改善箇所説明図

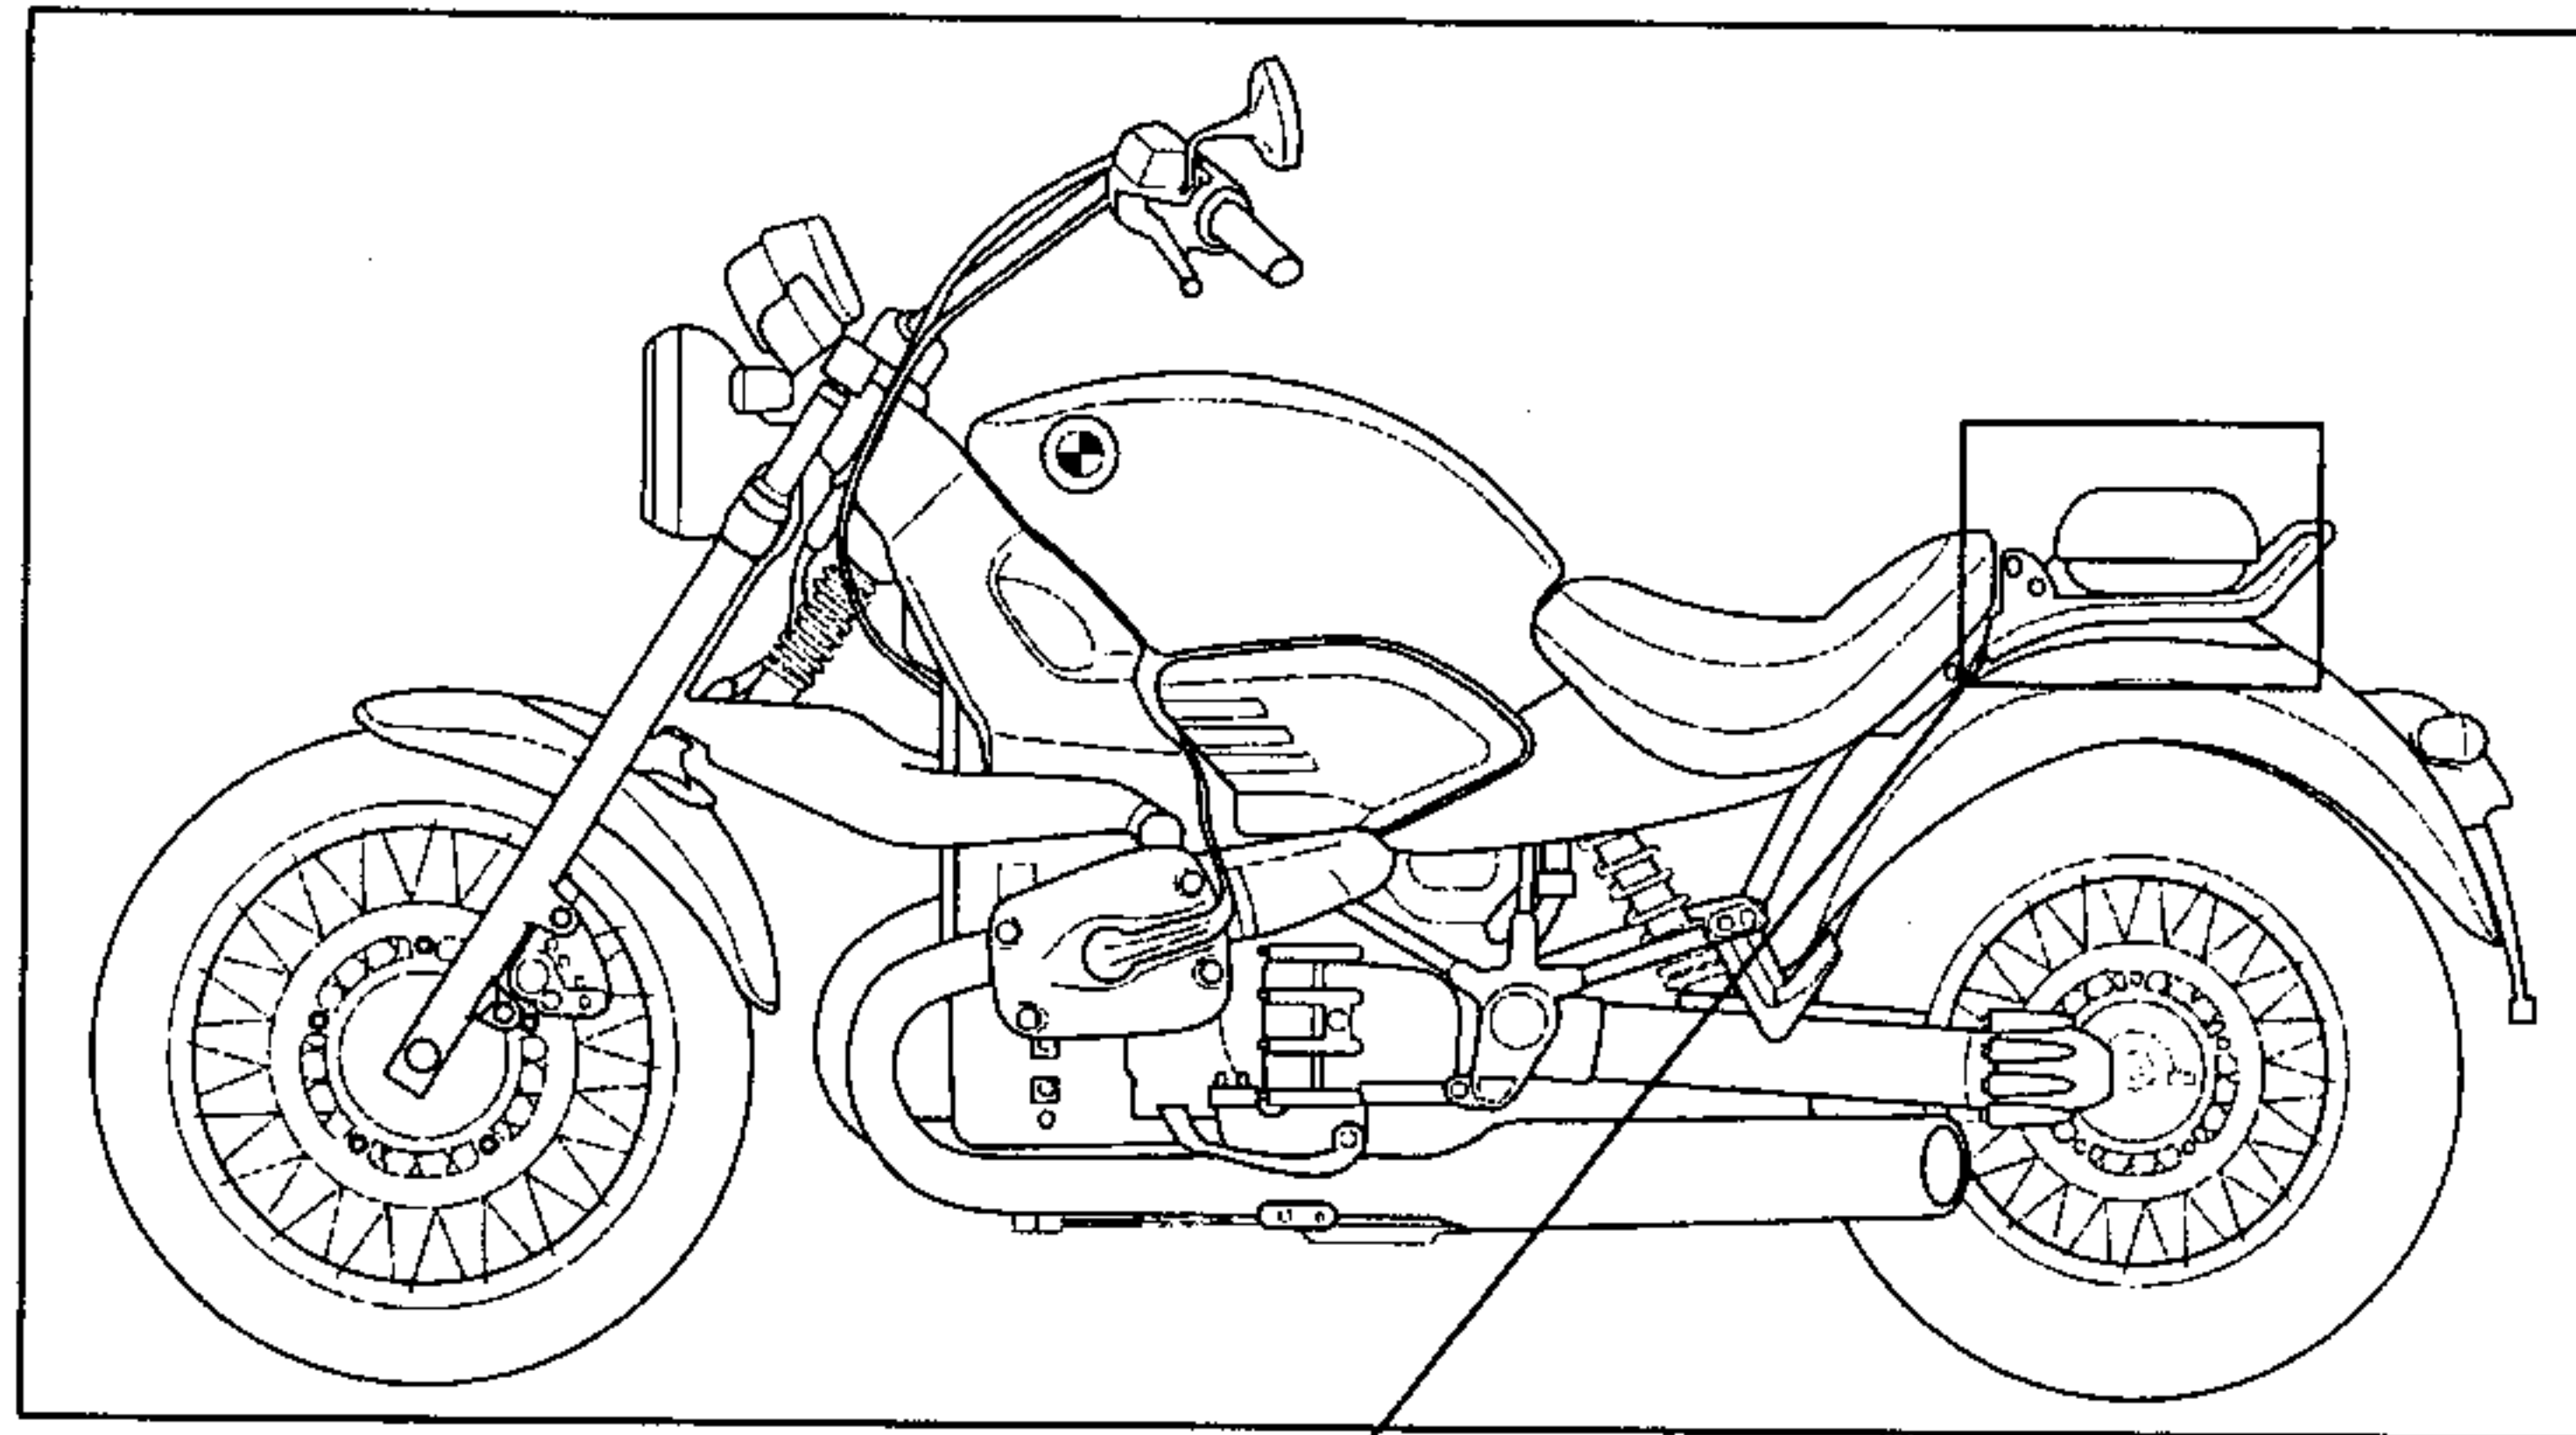
不具合箇所

運転者席において、後部シートを立てて背もたれとして使用する場合、背もたれの固定方法が不適切なため、当該固定部に亀裂が発生し、最悪の場合、背もたれ（後部シート）が脱落し、運転姿勢に影響を与え運転操作を妨げるおそれがある。

改善の内容

全車両、当該固定部を対策品と交換する。

識別

リーフスプリングの側面、調整ノブ側に塗布された緑色の識別マークの有無。
